**Fra:** Svein Are Furdal <saf@ardarealplan.no>  
**Sendt:** 3. april 2018 14:52  
**Til:** Ingrid Raniseth  
**Emne:** SV: Innmålt vegkant 10/277, 10/278 Øvre Holsbergstien  
**Vedlegg:** Merknadsskjema\_Øvre Holsbergstien.docx; Merknadsskjema\_Øvre Holsbergstien.pdf; VS: 18\_46973-2Svar på nabovarsel om mindre endring eller reguleringsendring av reguleringsplan for Øvre Holsbergstien i Meland kommune - planid 125620140001.pdf; VS: Uttale - Oppstartsmelding - Meland - Gnr 10 bnr 40 272 - 280 - Øvre Holsbergstien - Mindre reguleringsendring; Merknad NGIR- Øvre Holsbergstien.pdf

Da har vi tegnet inn et forslag til planavgrensning i saken mindre endring av Øvre Holsbergstien, se vedlagt forslag til plankart med endring av vegen. Det ene forslaget viser ny plan med eksisterende plan i bakgrunnen. Ser dette ok ut?

Her kjem kartet slik det er innmålt av Per Atle Sæle i Meland Kommune. Veggen var ferdig bygd etter den gamle planen. Vegkanten er merka med små røde trekantar i kartet for den nye reguleringsplanen. Plankartet må endrast slik at vegen følger de røde punktene, i tillegg til ny byggegrense mot eigedomene 10/277 og 10/278  
Ta kontakt viss noko er uklart.

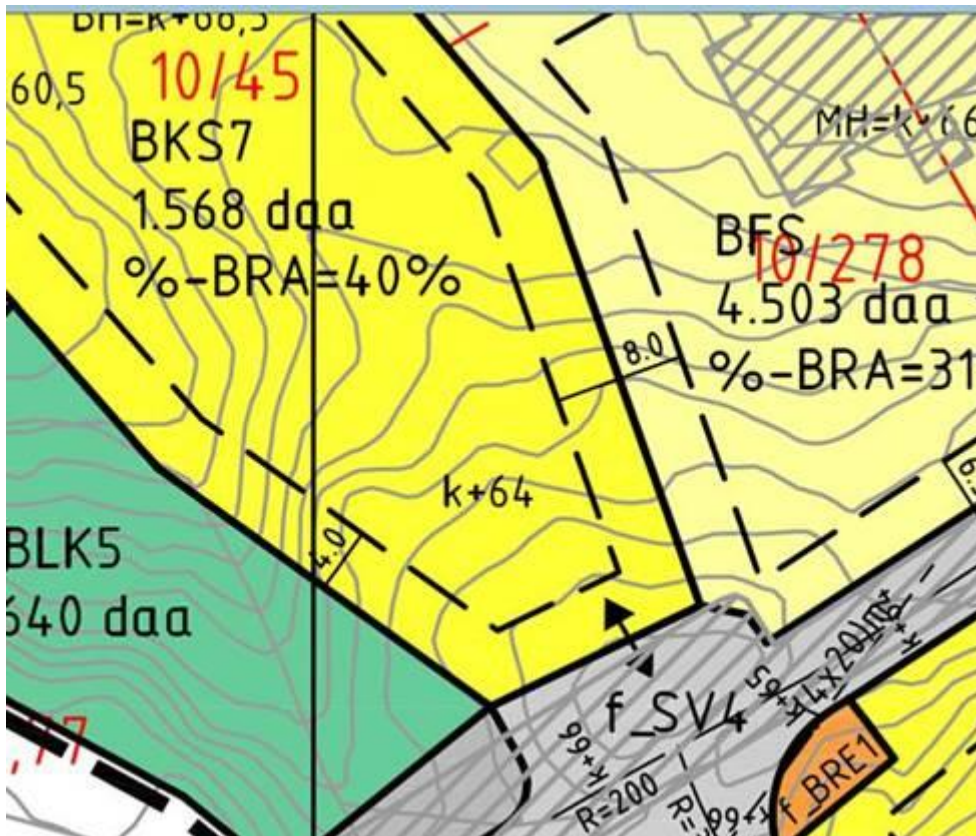
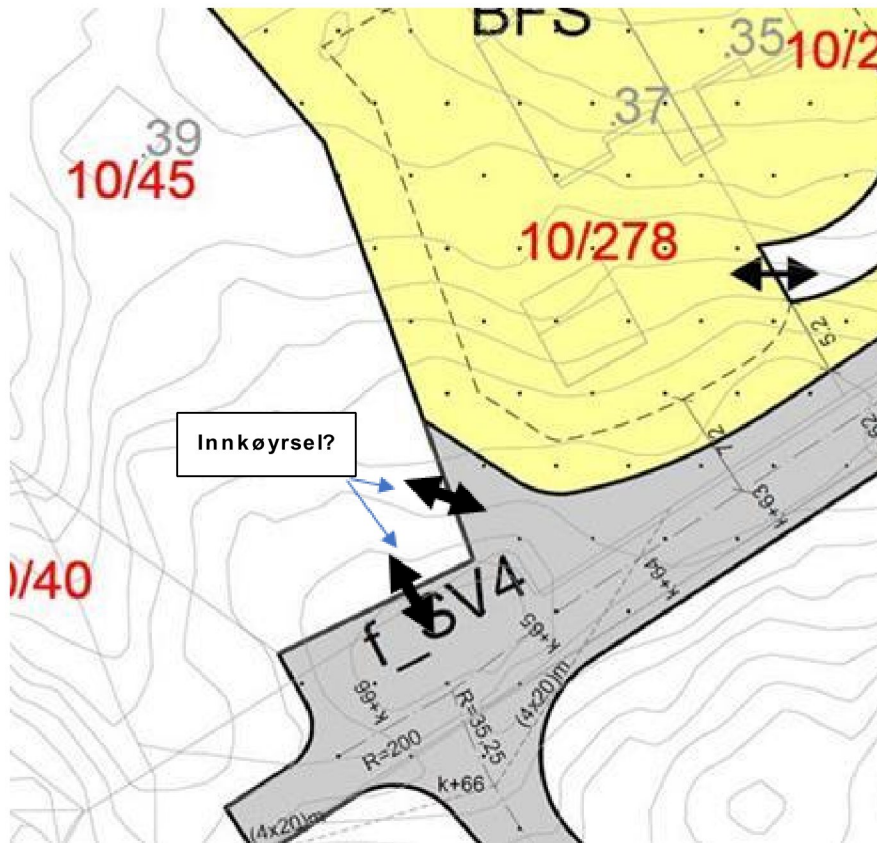
Vi lurer på korleis innkøyrsla til 10/45 er i dag? Er den lik eksisterande plan (bilete ovanfor) eller er den flytta til ein annan stad (bilete under)?

Vil ikkje justering av vegen påverke gbnr 10/45?

Avkøyrsla til 10/45 vil ikkje bli påverka. «Kilen» vil bli dekket med jord og sådd til.

Innkøyrsla vert slik som vist i dagens plan og som vist i illustrasjons teikninga i reguleringsplanen. «kilen» mellom 10/45 og 10/278 vert dekkja med jord og sådd til.
